Acuerdo 1169 Por el cual se aprueba la incorporación del cambio en los límites de generación y absorción de potencia reactiva de las unidades 1 y 2 de la planta de generación Carlos Lleras y las respectivas curvas de carga

1169

4 Abril, 2019

Unidad 1

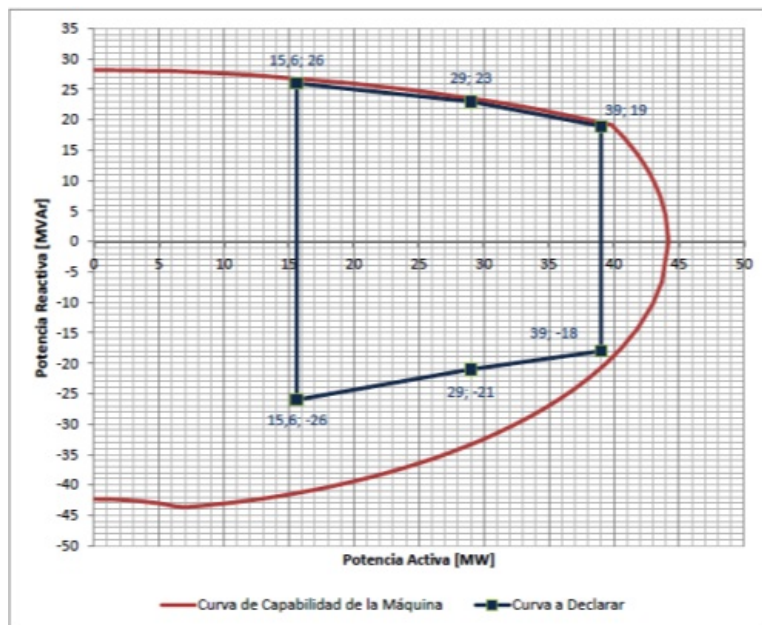
Aprobar la declaración de una nueva curva operativa de carga de las unidades 1 y 2 de la central hidroeléctrica Carlos Lleras, en la que se define la capacidad para entrega y absorción de potencia reactiva de la unidad en función de la potencia activa generada.

Unidad	Sobreexcitación			Subexcitación		
	P [MW]	Q antes [Mvar]	Q después [Mvar]	P [MW]	Q antes [Mvar]	Q después [Mvar]
Carlos Lleras 1	15.6	28.2	26	15.6	-42.5	-26
	29	28.2	23	29	-42.5	-21
	39	28.2	19	39	-42.5	-18
Carlos Lleras 2	15.6	28.2	26	15.6	-42.5	-26
	29	28.2	23	29	-42.5	-21
	39	28.2	19	39	-42.5	-18
